INWESTYCJA: Projekt Centrum Piki Nożnej w Częstochowie (Przebudowa i rozbudowa obiektu sportowego przy ul. Limanowskiego w Częstochowie)

STADIUM: PROJEKT WYKONAWCZY

NR RYSUNKU: KM.02

RZUT KONSTRUKCJI KONDYGNACJI -1

RZUT KONSTRUKCJI KONDYGNACJI -1

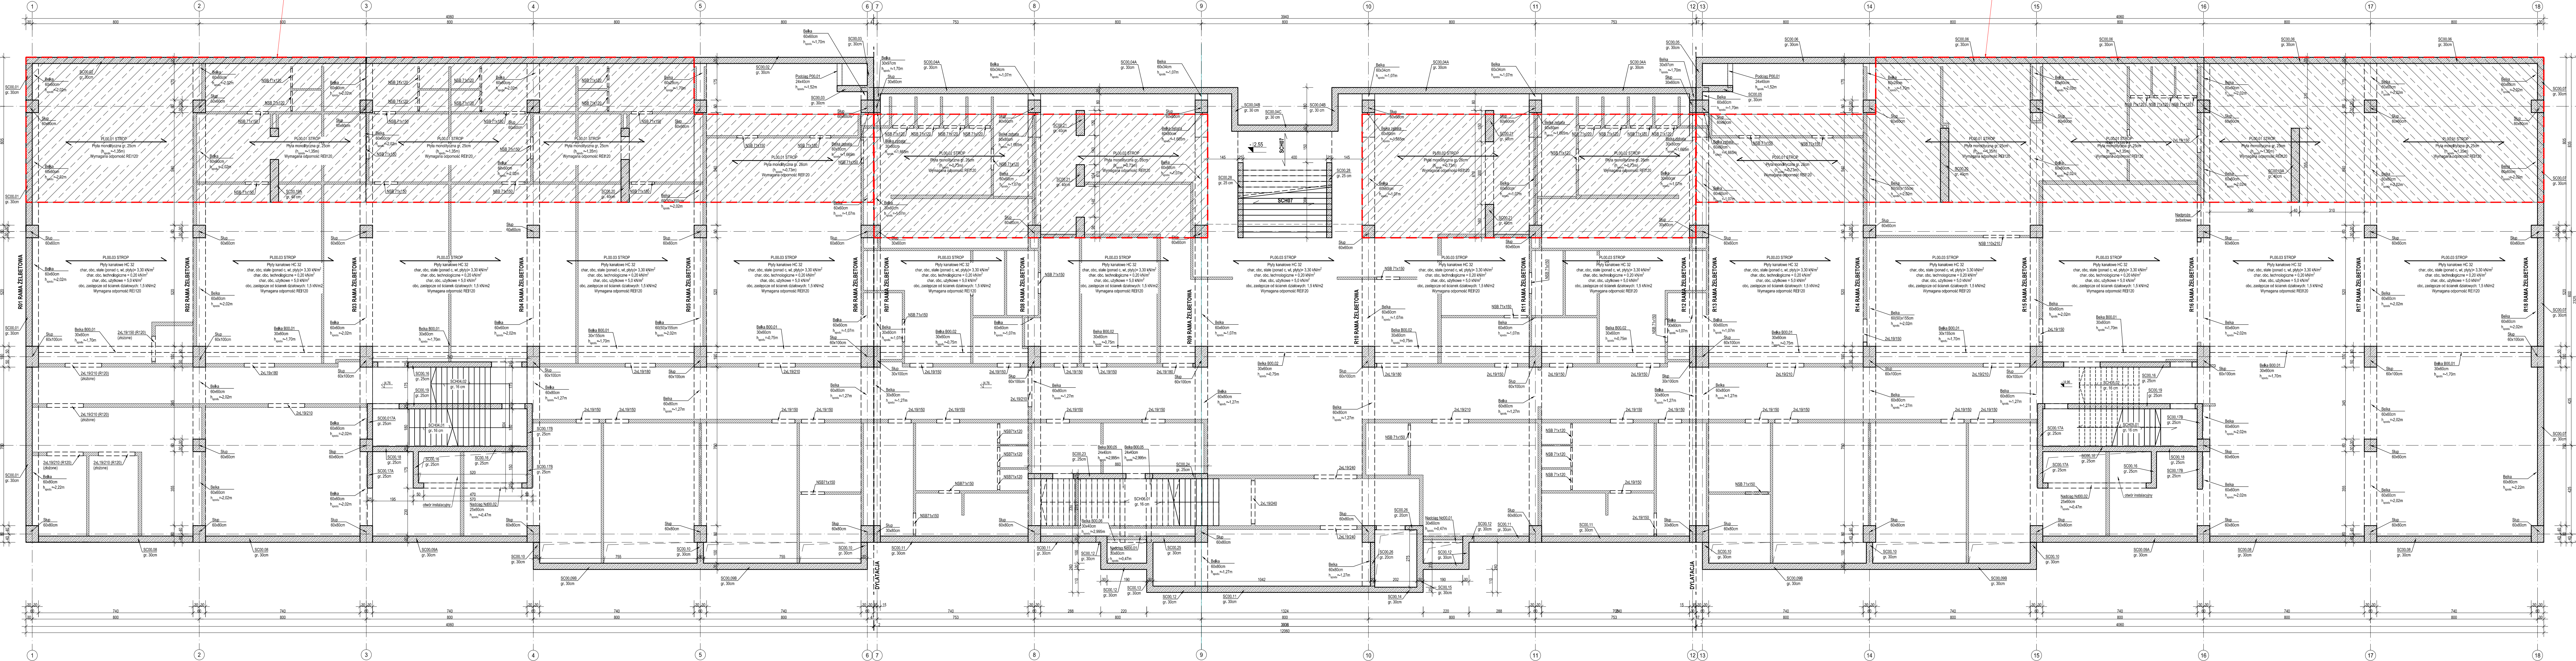
REWIZJA 01
ZAZNACZENIE ZAKRESU WYSTĘPOWANIA STROPU MONOLITYCZNEGO

REWIZJA 01
ZAZNACZENIE ZAKRESU WYSTĘPOWANIA STROPU MONOLITYCZNEGO

REW.	DATA	OPIS
01	16.09.2019	Zaznaczenie zakresu występowania stropu monolitycznego.
